大飯発電所
「発電用原子炉施設に関する耐震設計審査指針」の
改訂に伴う耐震安全性評価結果
(原子力安全・保安院での審議状況の反映)

平成22年11月25日
関西電力株式会社

本報告書は上記の報告内容に対する原子力安全・保安院における審議状況を反映し、一部補正したものである。

三方断層(A断層)北端の評価の見直し経緯

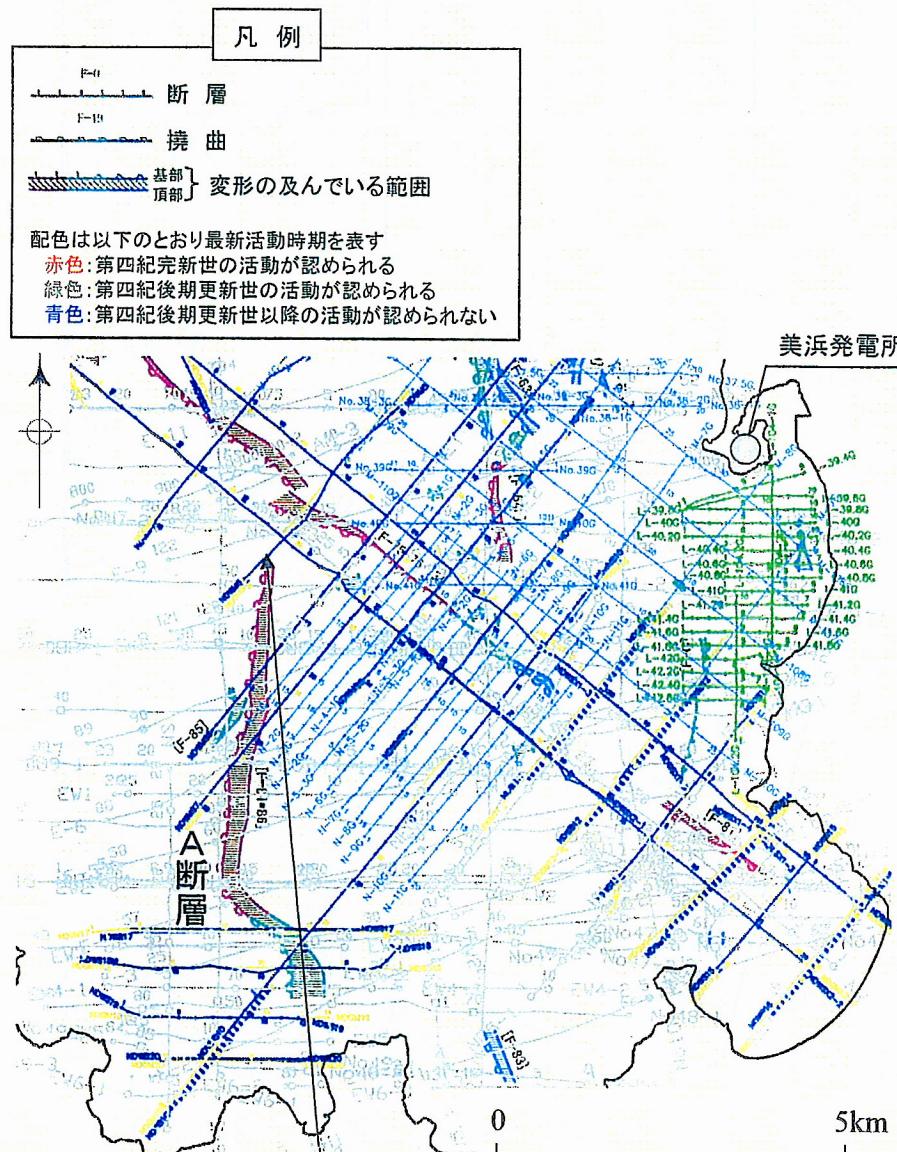
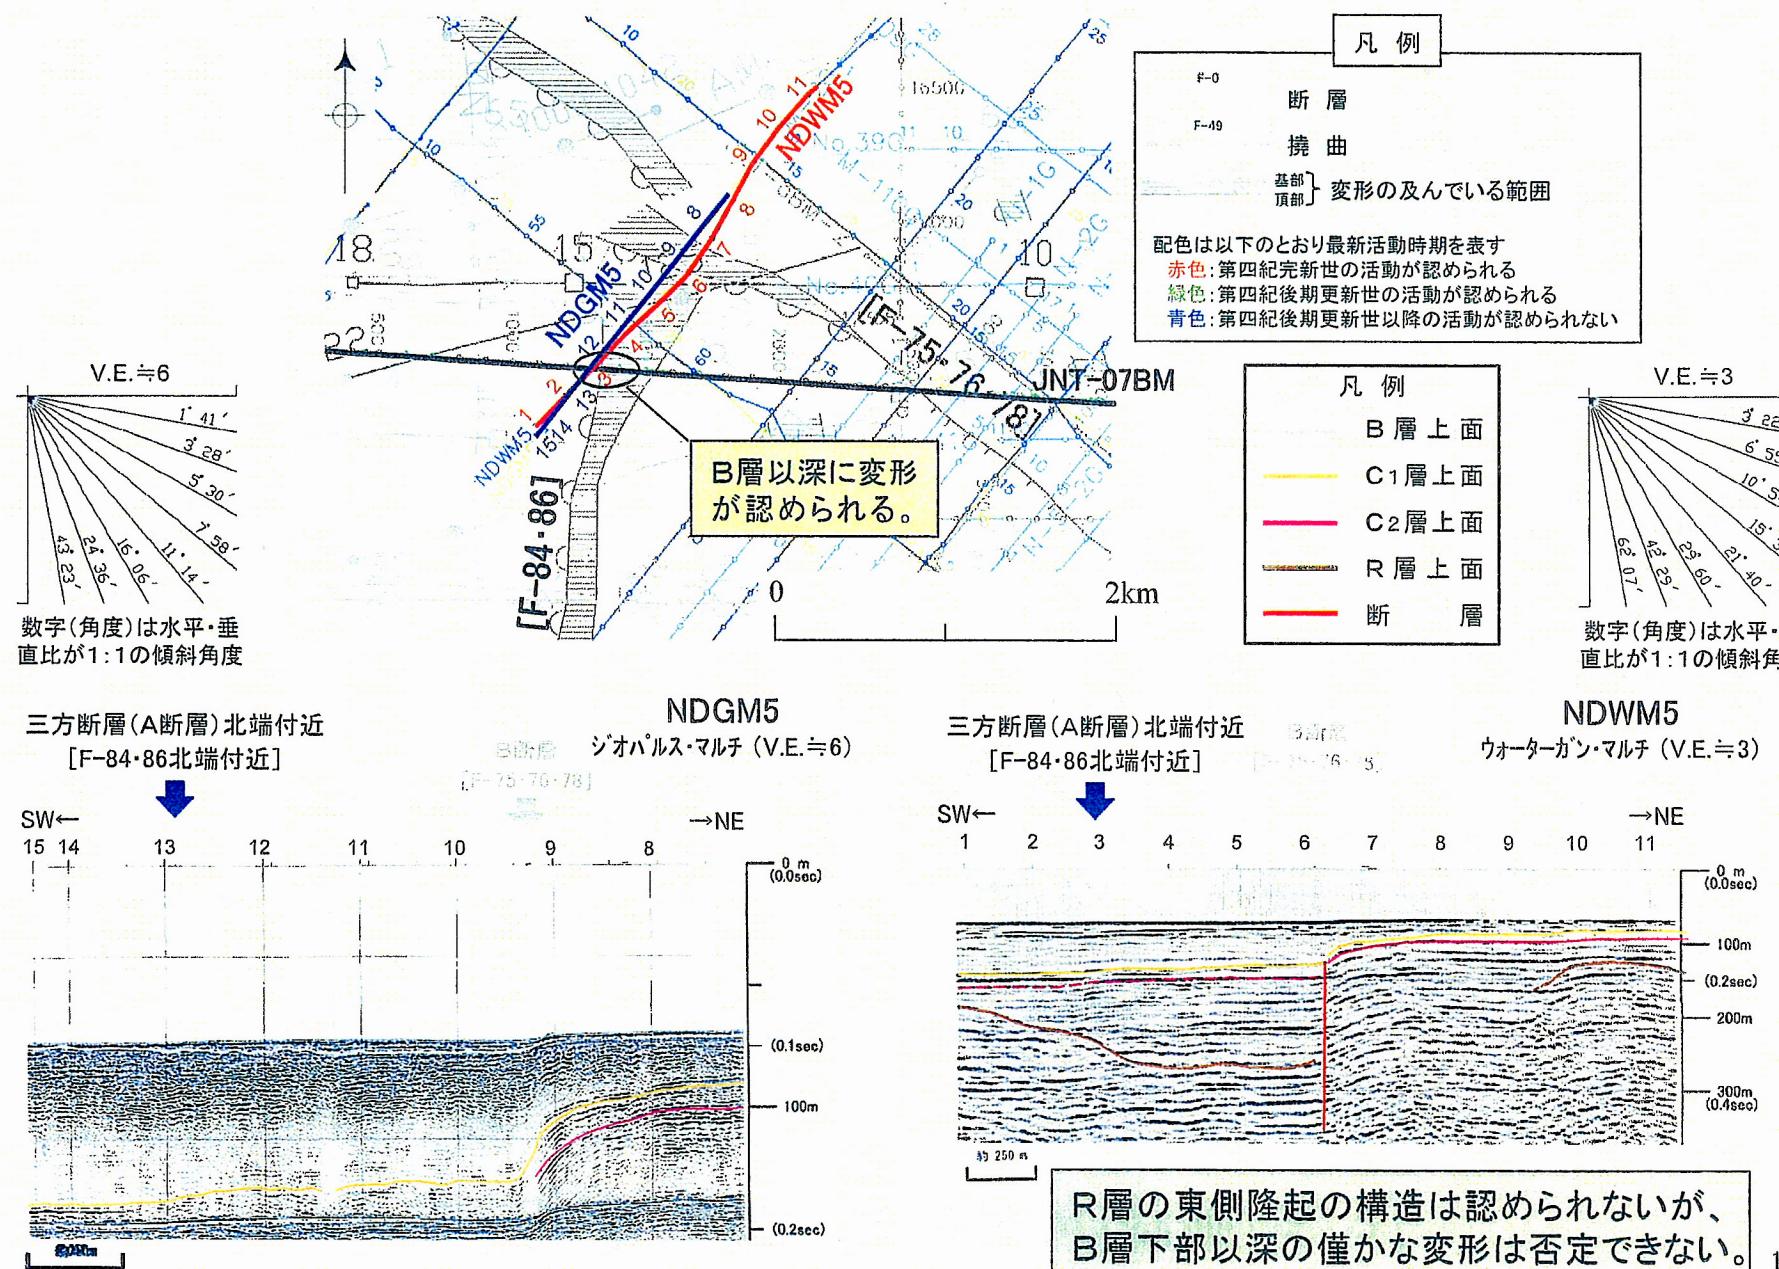
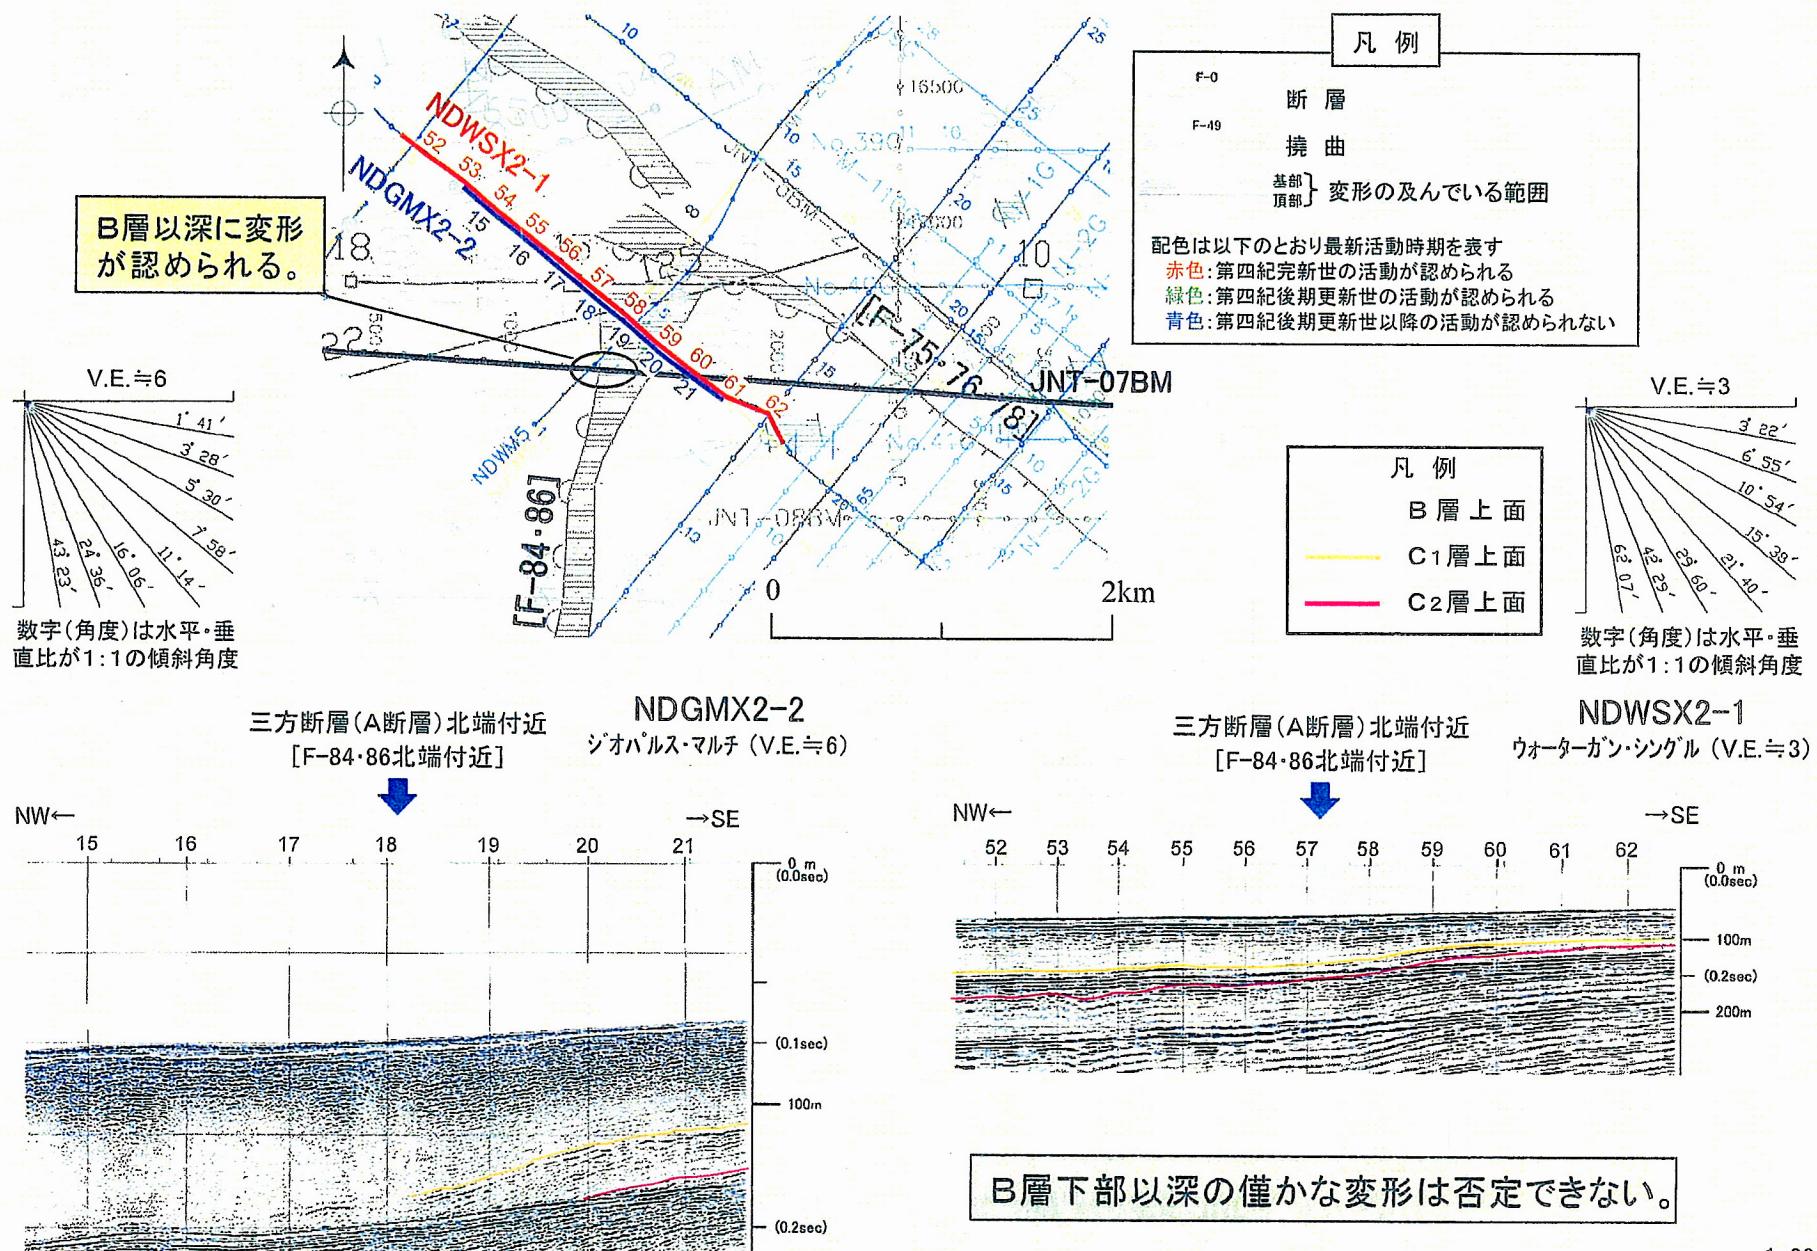
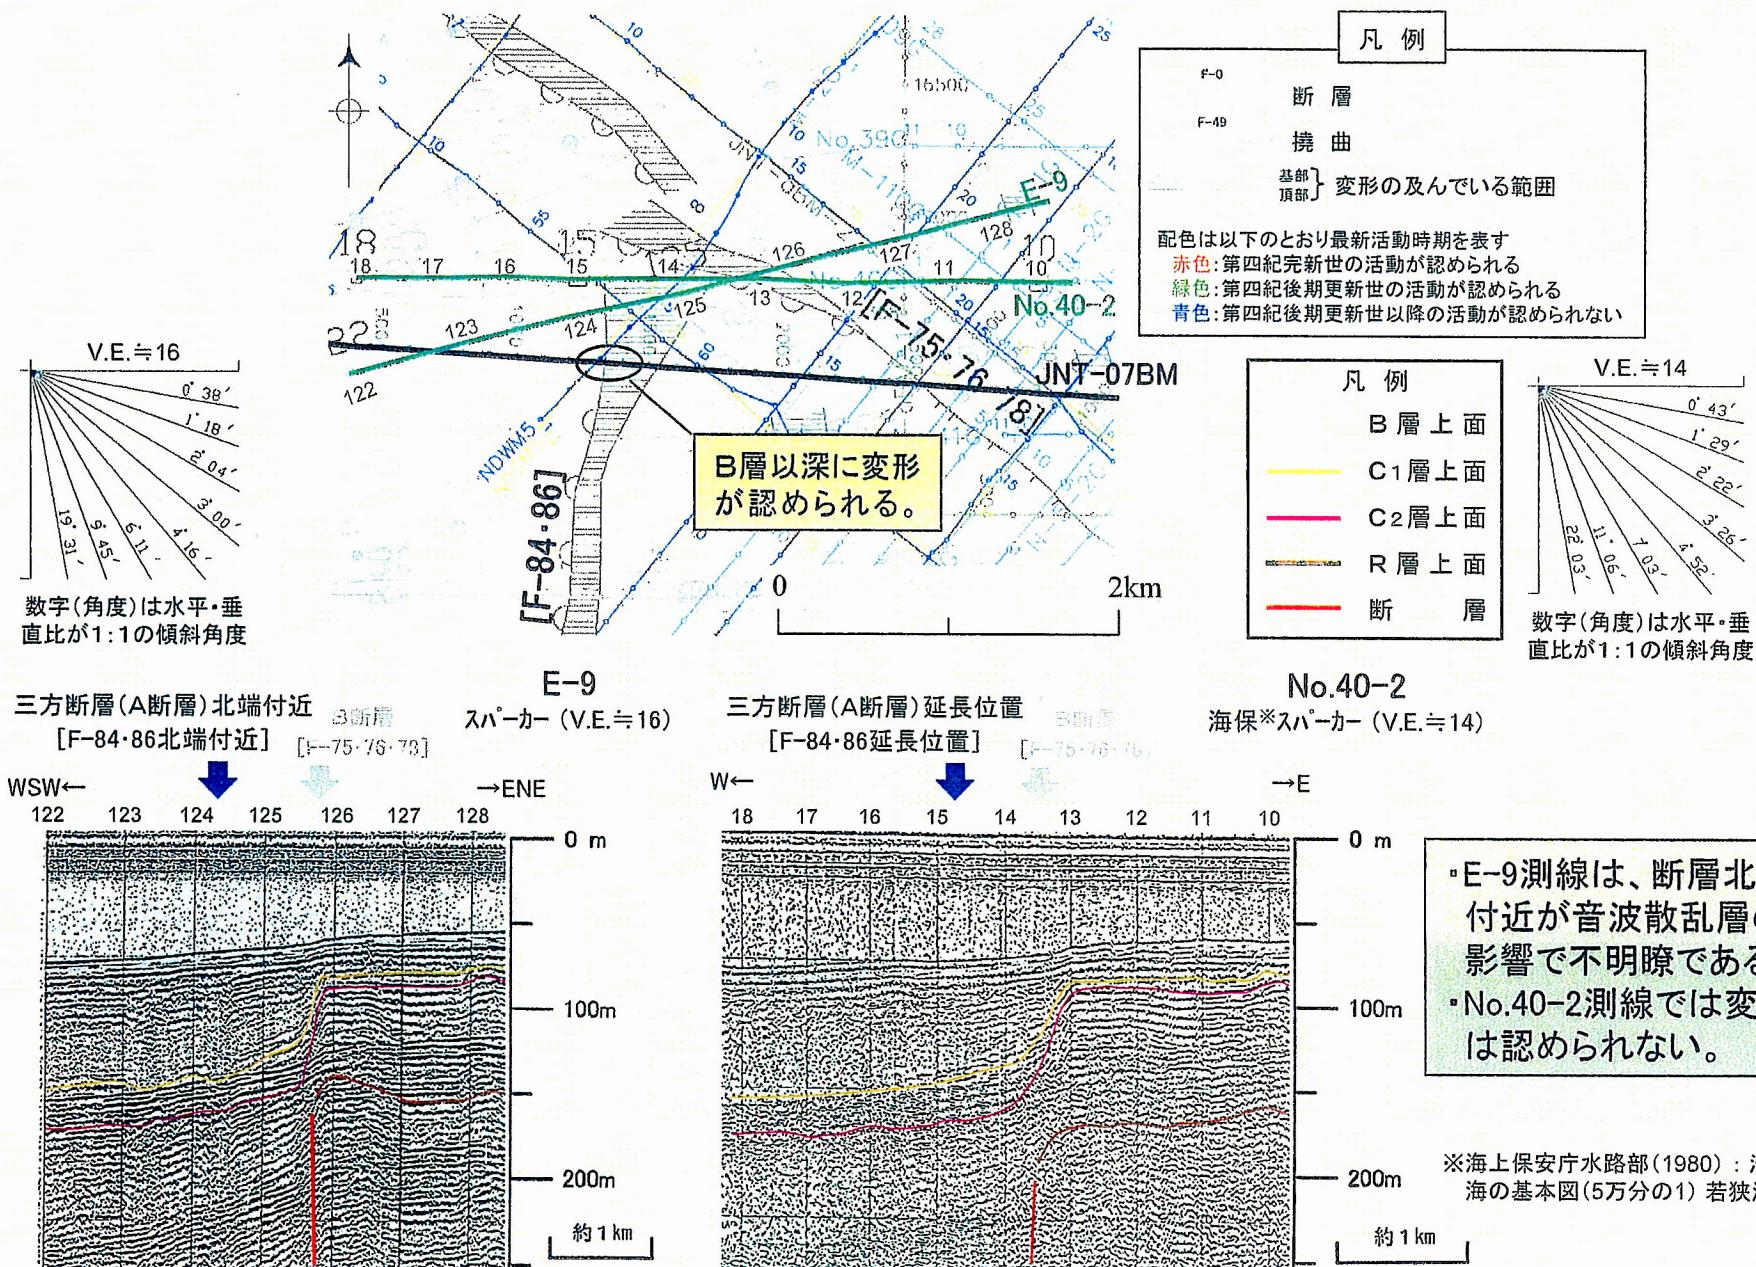
クロスチェックのため実施された海上音波探査において、三方断層(A断層)の北端で後期更新世以降の活動が否定できない変形構造が認められたことから、三方断層(A断層)の北方延長位置の記録を再確認し、より確実な端部を検討。

- 三方断層の長さは、NDGM5測線(北端)～新道北東方の断層露頭(南端)で評価

[約27km (26.1km) = 左図 ←→]

熊川断層の当初の評価

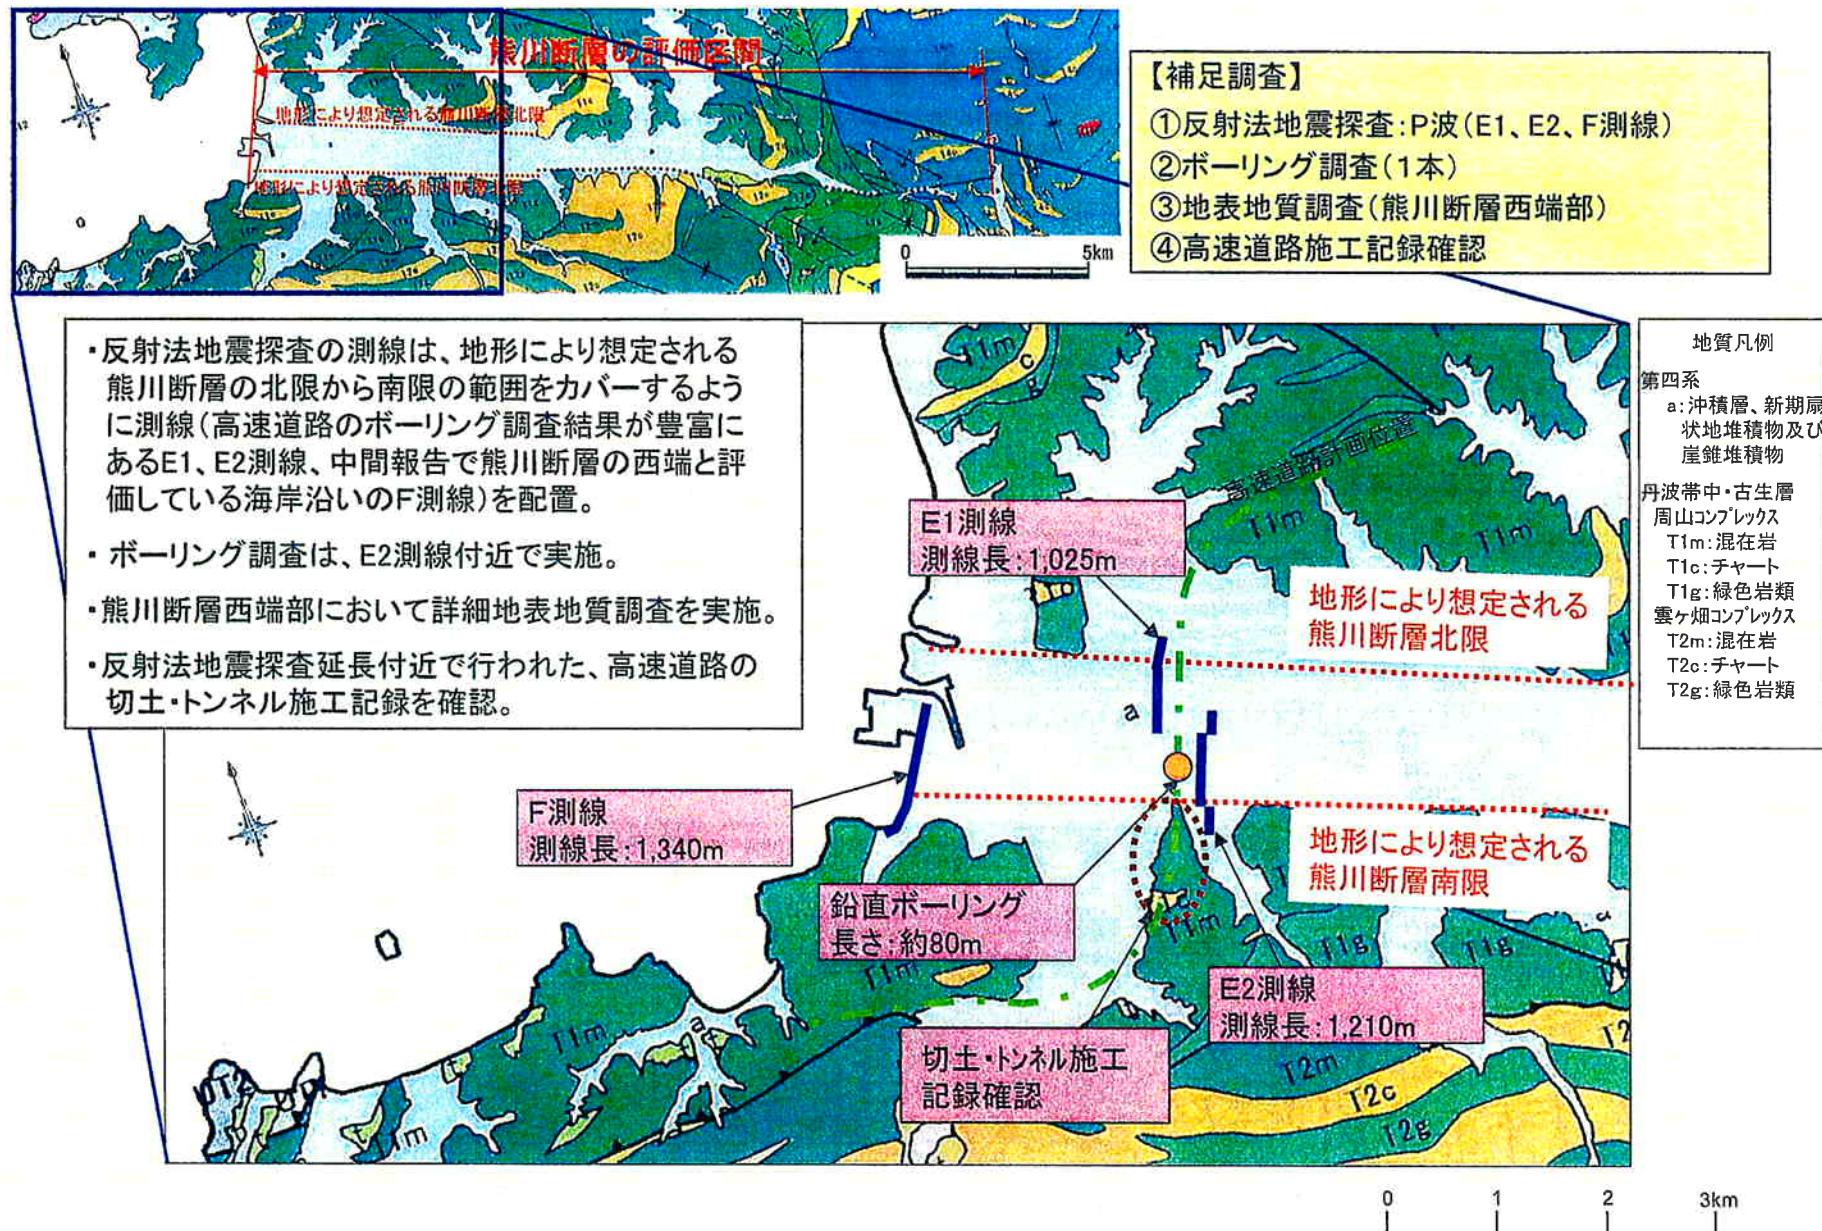
【コメント】

- ①小浜湾付近の陸上の断層の位置を明瞭にし、海上音波探査結果により西端を評価する場合で、断層の延長位置が特定しにくいのであれば、幅を考慮して記録の確認をすること。
- ②測線A-2Gでは、音波散乱層のすぐ南側に判断の難しい撓みが認められる。

熊川断層西端付近における補足調査及び海上音波探査記録の再検討を実施
